**Krajský úřad Středočeského kraje
Odbor územního plánování a stavebního řádu**

Čj.: 074507/2021/KUSK; 076415/2021/KUSK
Spis. zn.: SZ 166829/2020/KUSK ÚSR/Čer

Námítky a připomínky k zahájenému územnímu řízení stavby „II/240 a II/101, přeložka silnic v úseku D7-D8, III. etapa“

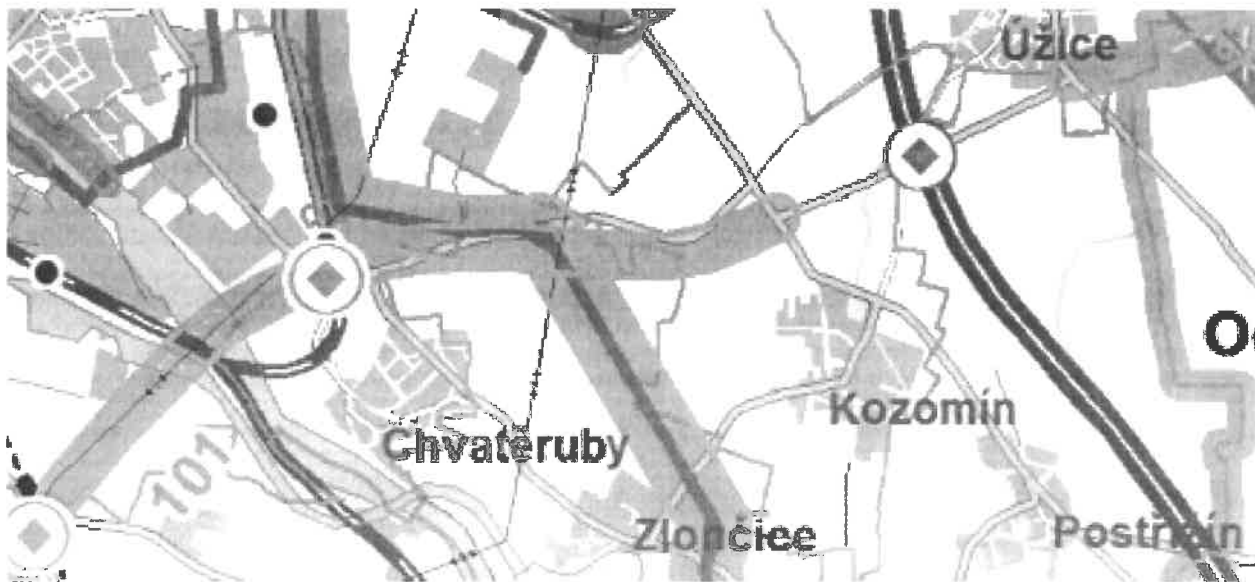
Zásady územního rozvoje Středočeského kraje (úplné znění po 2. aktualizaci) z června 2018 vymezují veřejně prospěšnou stavbu *D059 Koridor Aglomeračního okruhu, úsek (II/101) Chvatěruby – Úžice*, který dle výkresové části začíná napojením na II. etapu (tzv. obchvat Kralup) v katastru obce Chvatěruby a končí v katastru obce Kozomín **na styku s komunikací II/608**, viz. obrázek níže.

Posuzovaný koridor stavby, ovšem tomuto rozsahu neodpovídá, **protože cca v délce 600 m přesahuje až do komunikace III/0081, resp. až k MÚK Úžice na dálnici D8, a cca 100 m na obě strany komunikace II/608 tedy mimo koridor schválený ZÚR.**

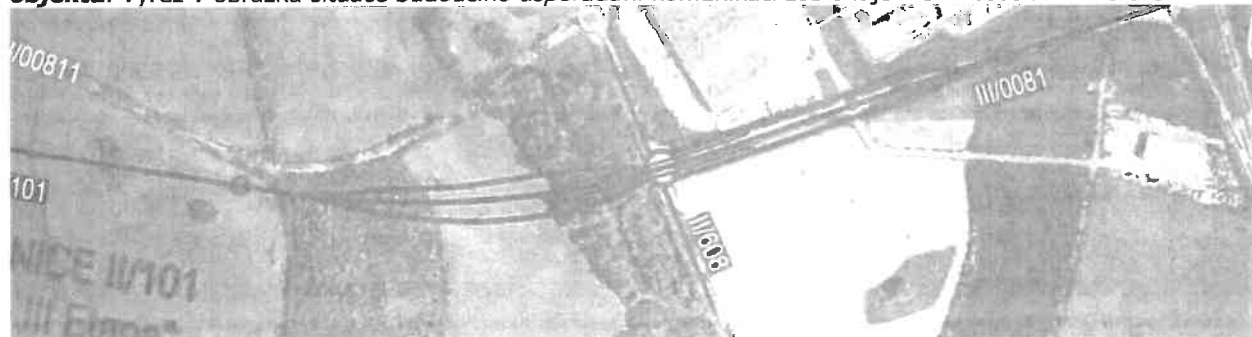
ZÚR vymezují pouze 1 MÚK Chvatěruby pro veřejně prospěšnou stavbu D059 v katastru obce Chvatěruby. Ale v dokumentaci navržené řešení křížení komunikace II/608 a nové komunikace II/101 je bezesporu křížením mimoúrovňovým, i když dokumentace tento název explicitně neuvádí a mimoúrovňový nájezd nazývá rampami. Mimoúrovňová křižovatka je křižovatka, na níž jsou vzájemně propojeny pozemní komunikace, křížící se v různých úrovních, což tato křižovatka zcela jistě splňuje. Typově se jedná o kosodélnou MÚK, kdy je v úrovni

terénu kruhový objezd a nad úrovní mostní vedení prostřednictvím ramp. Jedná se tedy o **druhou MÚK Kozomín, která není schválena ZÚR**, jak zobrazuje i obrázek výše.
